Änderung: Hinweis beim Prüfen des Kugelgelenks.

Alle Typen

a = max. 25 mm

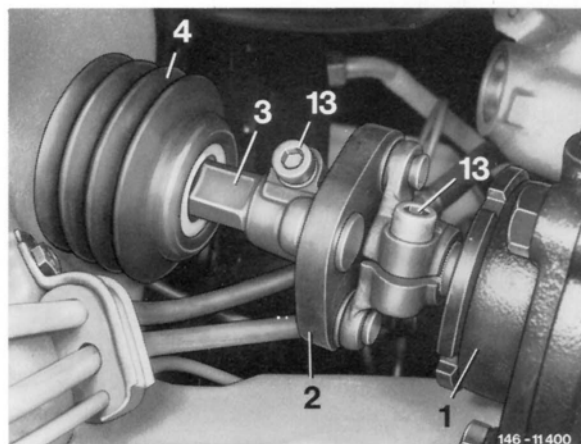
- Das Spiel (a) am Lenkrad darf in Mittelstellung der Lenkung max. 25 mm betragen.

Achtung! Die Druckvorrichtung der Lenkung darf nur bei der Lenkung 765.7 (Servo-Lenkung LS 90), Ausnahme Typ 116.036, unter genauer Beachtung der Einstellvorschrift bei eingebauter Lenkung nachgestellt werden.

Bei allen anderen Lenkungen ist das Nachstellen der Druckvorrichtung nur bei ausgebaute Lenkung zulässig.
